NOTIFICACIÓN NÚM. 1

SUBASTA FORMAL 23J-09742 PARA MEJORAS AL SISTEMA DE RIEGO DE PIVOTE EN EL MUNICIPIO DE SALINAS PARA LA AUTORIDAD DE TIERRAS DEL GOBIERNO DE PUERTO RICO

ASUNTO: RESPUESTAS A PREGUNTAS

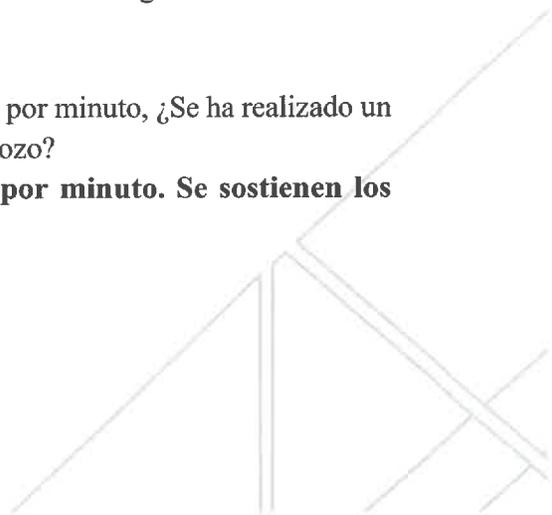
10. ¿Existen y se pueden proveer el diseño o planos del sistema de Pivote original?

Respuesta: No tenemos los planos originales.
